AUTOSTRADA DEL BRENNERO S.p.A.
38121 Trento - Via Berlino, 10 - Tel. +39 0461 212611

OGGETTO: Vs. comunicazione Prot.n. 11142 del 31/12/2024
Domanda di approvazione del Piano Urbanistico Attuativo (PUA) in Variante al Piano degli Interventi in località Terramatta
Proponente: Savills I.M. SGR S.p.A
Suap: 08567741007-02122024-0944. Prat. Edil. N. 6862
A22 – fascia di rispetto autostradale, carreggiata sud dal km 204+000 al km 204+100
Conferenza di servizi decisoria asincrona – Parere.

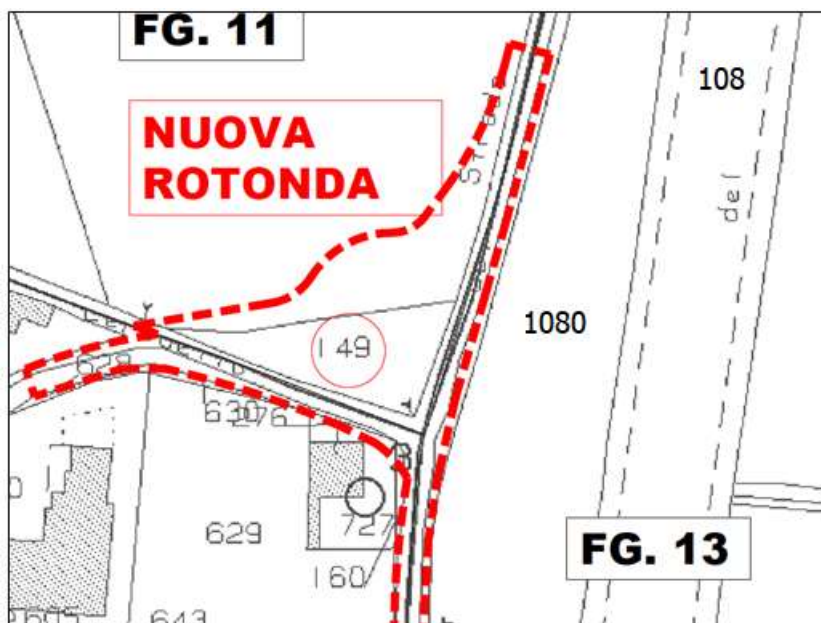
Il progetto nella sua versione revisionata trasmessa il 18/02/2025, prevede la riconfigurazione dell’intersezione esistente mediante la realizzazione di una nuova rotatoria a geometria circolare,

avente centro in posizione traslata verso ovest (ossia in allontanamento dell'autostrada) di circa 16 metri rispetto all'attuale asse della strada provinciale 11.

In tal modo l'intera opera potrà essere realizzata su sedime già occupato dalla viabilità provinciale o a ovest della stessa e dunque senza avvicinamento all'autostrada, come desumibile dallo stralcio della tavola di progetto che abbiamo inserito qui sotto. Sullo stralcio dalla tavola di progetto la scrivente Società ha evidenziato la posizione della recinzione autostradale ed ha aggiunto l'indicazione del limite della fascia di rispetto autostradale. Se ne evince che gran parte dell'opera ricade nella fascia di rispetto autostradale.

Ciò premesso, relativamente all'approvazione del PUA in variante al P.I., questa Società concessionaria autostradale esprime **parere favorevole**, subordinata al rispetto della seguente condizione: utilizzo per l'impianto di illuminazione della rotatoria di sorgenti luminose cut-off ad emissione solo verso il basso.
